SERVICE-INFO

Optiske forskelle på remstrammer 533 0086 30

Best. nr.: 533 0086 30

Figur 1: INA – specifikation med to M8x35 skruer

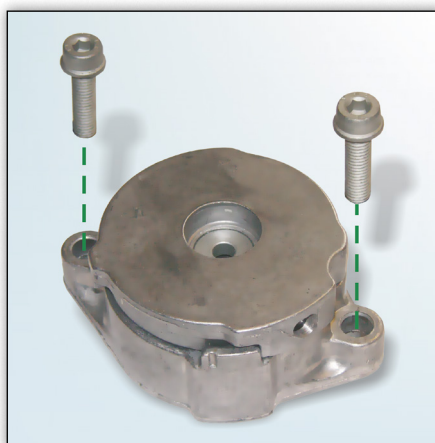
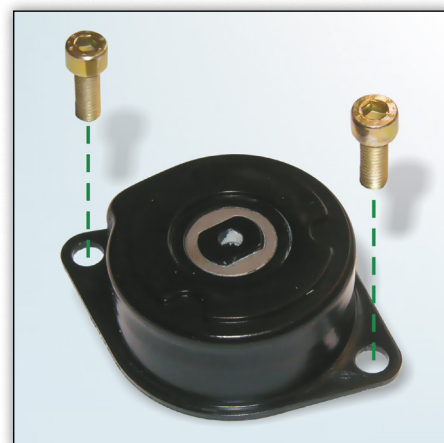
Ved udskiftning af remstrammer 533 0086 30 kan versioner, som vises på billedet, monteres på køretøjet. Schaeffler Automotive Aftermarket tilbyder i øjeblikket varianter som vises på figur 1.

Begge specifikationer tilfredsstiller de tekniske krav.

Det er yderst nødvendigt at anvende de af Schaeffler Automotive Aftermarket leverede skruer (M8x35) pga. større tykkelse af flangen til remstrammer 533 0086 30 (figur 1).
